Oficio Nro. STHV-DMGT-2022-2000-O

Asunto: Solicitud de informes - Avenida Padre Carollo

De acuerdo con la revisión del Informe del Diseño Geométrico Preliminar “Modificatoria del trazado vial Av. Padre Carollo”, elaborado por la EPMMOP, donde se señala:

Propuesta de sección vial – EPMOP

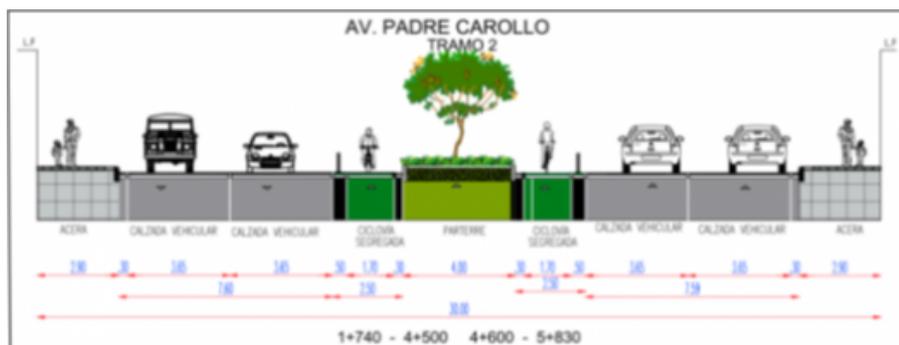
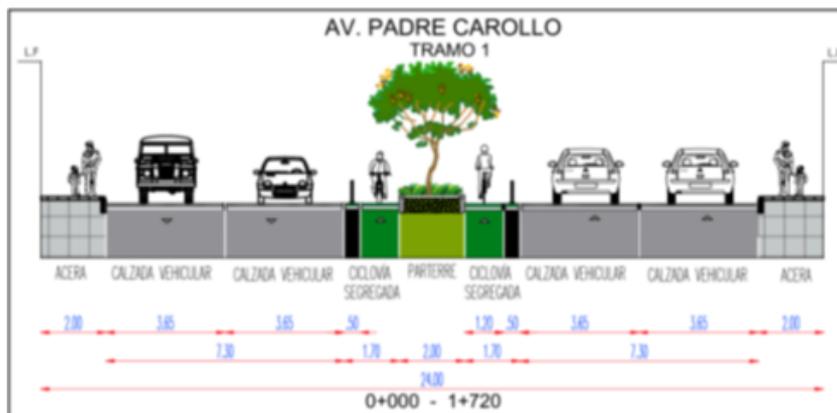
La EPMOP propone una sección vial con 2 carriles por sentido, en dos tramos: con los siguientes parámetros técnicos de acuerdo al tramo: ancho total de vía de 24 y 30 m, 2, 00 y 4,00 m de parterre central, 2,00 y 3,20 m de aceras, 2 carriles de ciclovía de 1,70 y 2,20 m, a continuación se detalla lo indicado:

La EPMMOP justifica la sección vial de 2 carriles por sentido para la Av. Padre Carolo indicando que: “El número de carriles y las dimensiones requeridas para aceras y parterre no pueden aplicarse a lo largo de toda la vía, ya que en campo se ha comprobado en ciertos sectores, la existencia de construcciones y en otros terrenos con una inclinación muy pronunciada. En el primer caso, se afectarían predios con viviendas y en el otro caso, la lateral de la vía, provocaría mayor movimiento de tierras y el requerimiento de estructuras costosas para su sostenimiento.”

TRAMO 3: Desde el Escalón 2 hasta la calle “J”

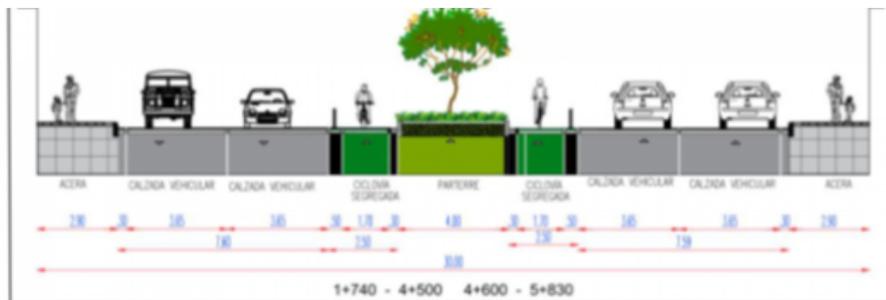
No se tiene normativa que defina la sección vial, pero la EPMOP para dar continuidad al trazado vial, propone mantener el mismo ancho de la sección vial del tramo 2, acogiendo lo determinado en la nota 6 del cuadro No. 1 del Anexo de Reglas de Arquitectura y Urbanismo, en donde indica que: “Las vías existentes para su regularización deberán acogerse a las características de las tipologías señaladas en el presente cuadro independientemente de su longitud, caso contrario será el Concejo Metropolitano quien autorice los casos específicos.”

Una vez que se construya la Av. Padre Carollo se prevé un desarrollo urbanístico importante a lo largo de esta vía principal y debido a que la EPMOP, indica que en los tramos que comprende el trazado vial de la Av. Padre Carollo se halla libre de construcciones, se recomienda reservar una franja del trazado con un ancho mínimo de 2,50 para estacionamiento lateral a cada lado de la vía, con la finalidad de mitigar en un futuro el crecimiento del flujo vehicular en el sector.

Con base a los antecedentes, base legal invocada y conclusiones, la Secretaría de Territorio, Hábitat y Vivienda, a través de la Dirección Metropolitana de Gestión Territorial, emite **INFORME TÉCNICO FAVORABLE** a la propuesta de aprobación del trazado vial de la Avenida Padre Carollo, toda vez que su diseño geométrico (horizontal y vertical) se encuentran cumpliendo con la normativa vigente, así la municipalidad podrá incorporar
